改善箇所説明図

基準不適合発生箇所

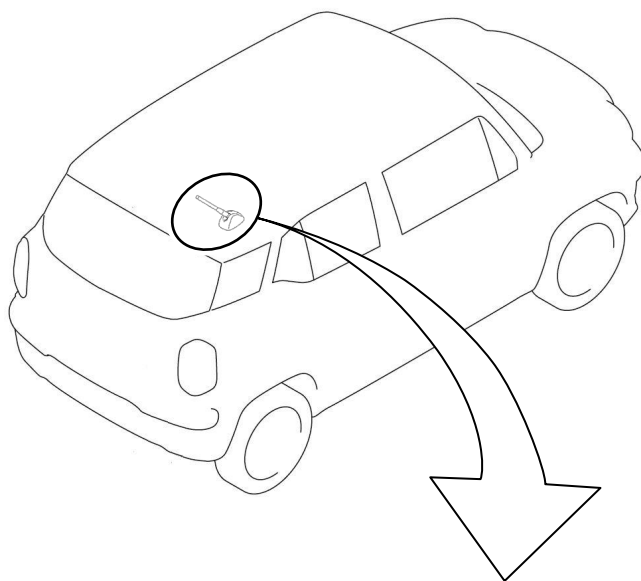
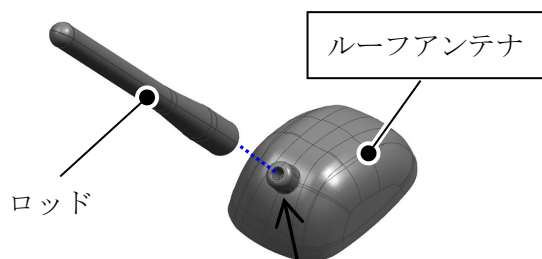
ルーフアンテナの車両への組付指示が不適切なため、異なる形状のルーフアンテナが組み付けられ、車両の全高値が認証届出と異なるものがある。

全車両、ルーフアンテナを正しい部品に交換する。

識別： IDプレートに緑色の丸シールを貼付する。
